**Návod k výměně spojky
Y0681 za Y1039
stroje W35xx
(pro motory Kohler 22)**

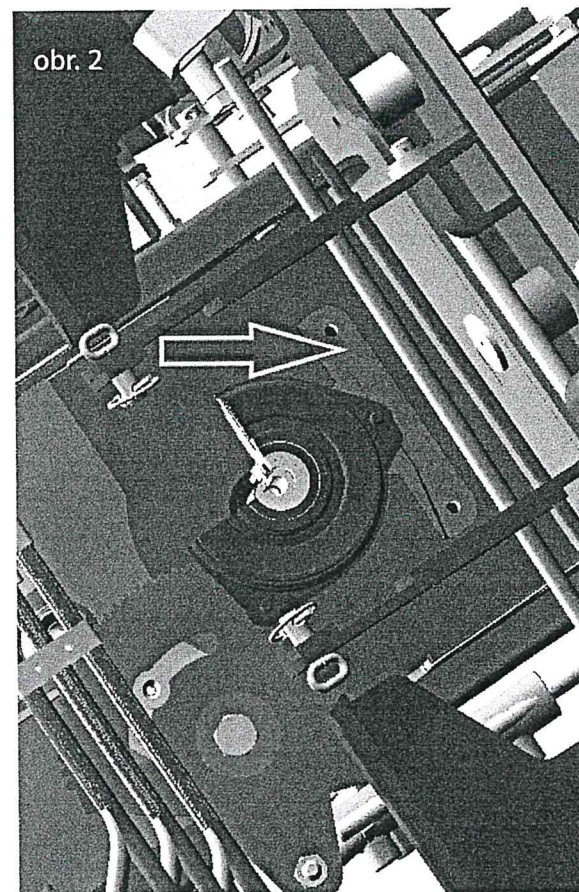
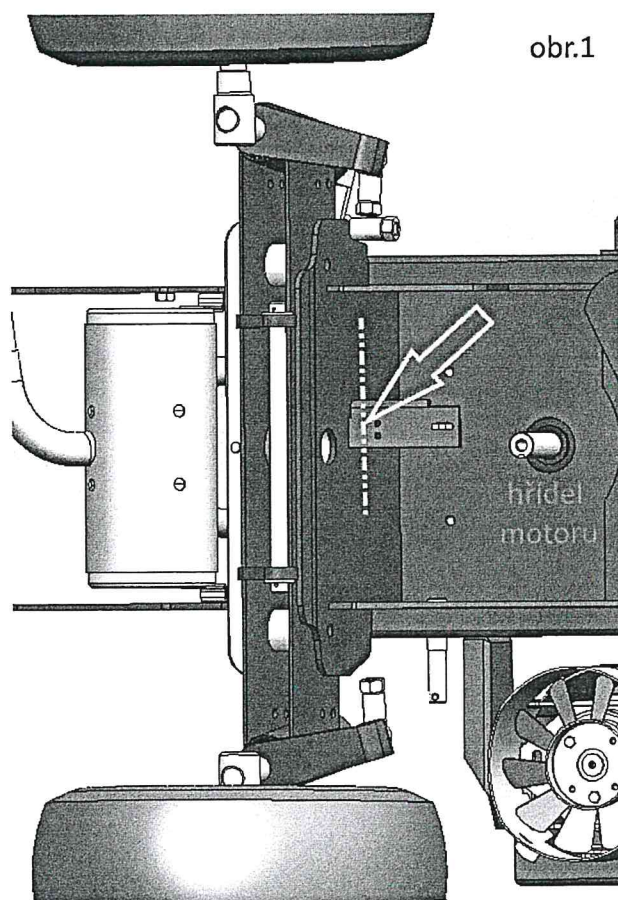
Po demontáži původní spojky včetně chladící vrtulky a hřídele s řemenicí je třeba z rámu stroje odstranit i její fixaci. Podle druhu fixace spojky je nutné odstranit navařený držák (obr.1) případně demontovat držák (obr.2)

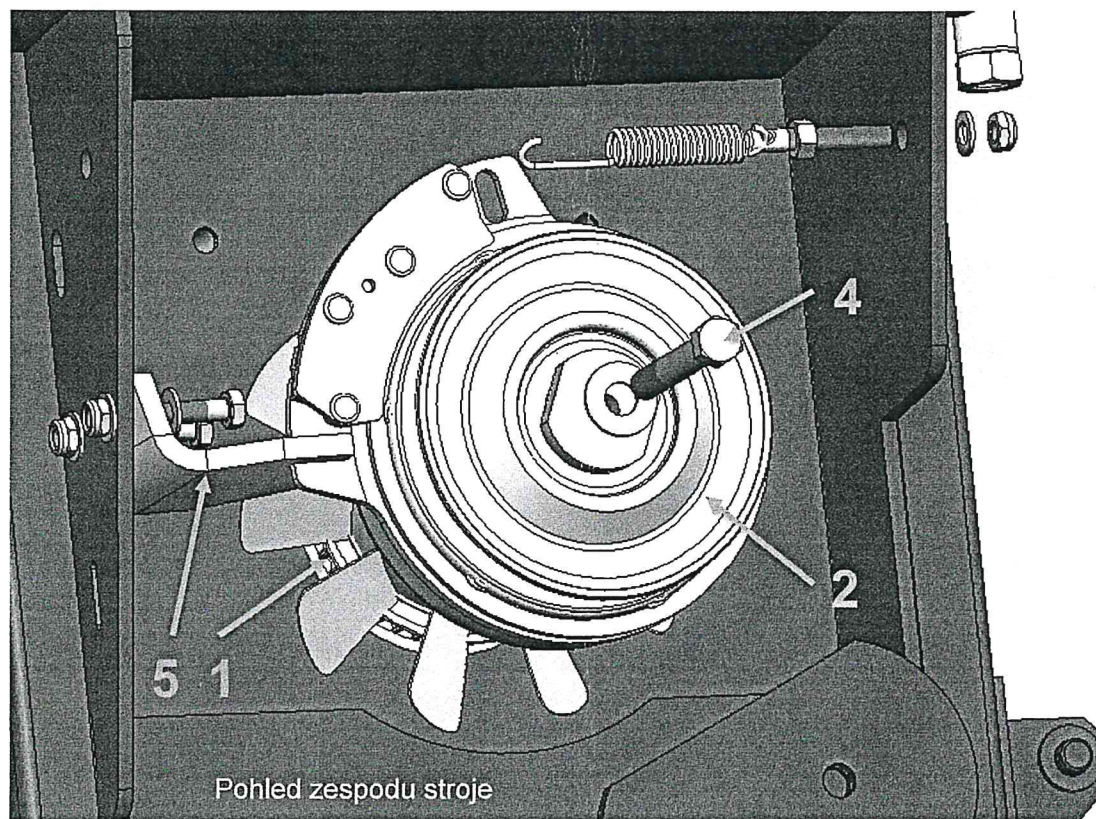
Do pravé bočnice rámu stroje je nutné zevnitř vyvrtat dva otvory pro fixaci nové spojky dle následujícího náčrtu.

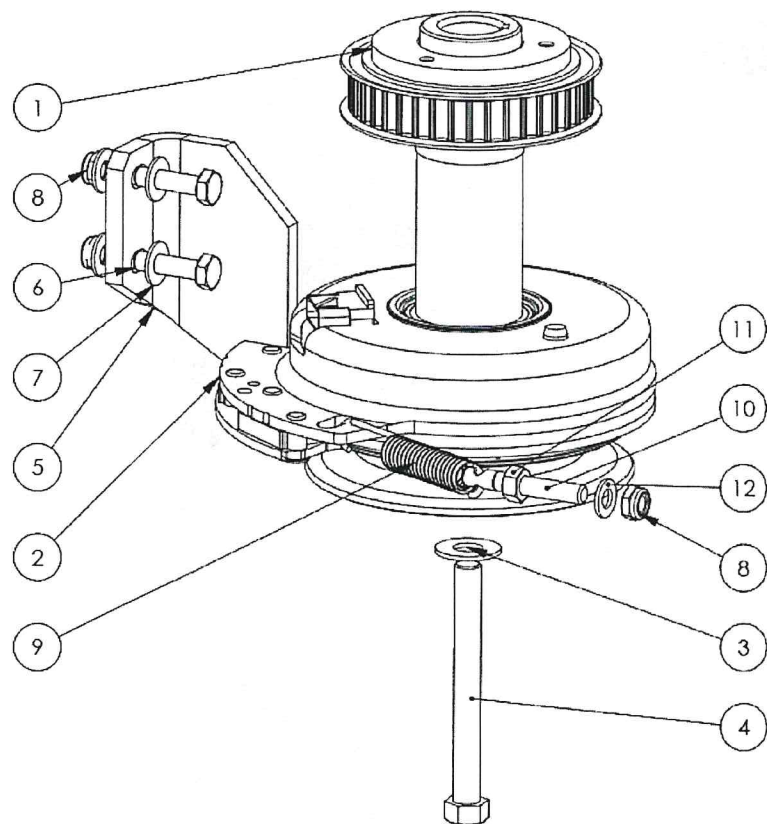
Na hřídel motoru nasadíte dodaný nástavec s řemenicí (poz.1), přišroubujete zpět chladicí vrtulku, nasadíte novou spojku (poz.2). Přišroubujete do nově vyvrtaných otvorů rámu doraz spojky (poz.5) tak, aby spojku fixovala v její drážce (dle obr.). Spojku zajistíte šroubem (poz.4) s lepidlem Loctite 620. Uťahovací moment šroubu je 67+/-2 Nm.

Pozn.: šedé komponenty jsou v dodané sadě, zelené lze použít z demontované spojky. V případě poškozených původních dílů je nutné je vyměnit za nové, aby nedošlo k poškození spojky!

Ilustrační obrázek uložení táhla, pružiny a kabelu

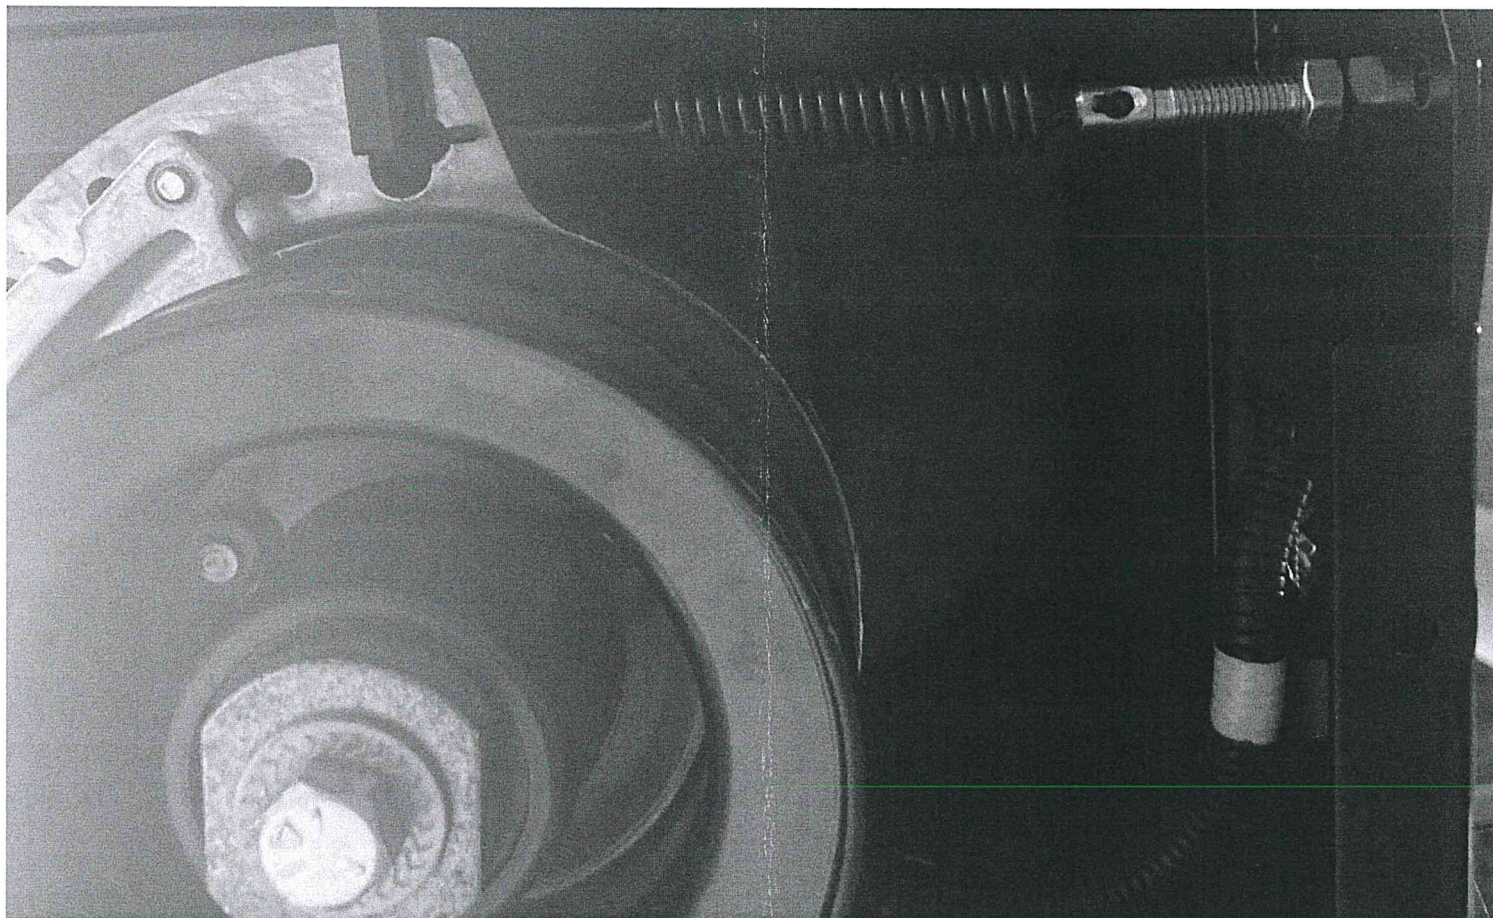
Následně je třeba protáhnout táhlo (poz.10) rámem a přednapnout spojku pružinou (poz.9). Kabely připevněte (například stahovacími páskami) k rámu tak, aby nemohlo dojít k jejich kontaktu s rotující spojkou nebo řemenem.
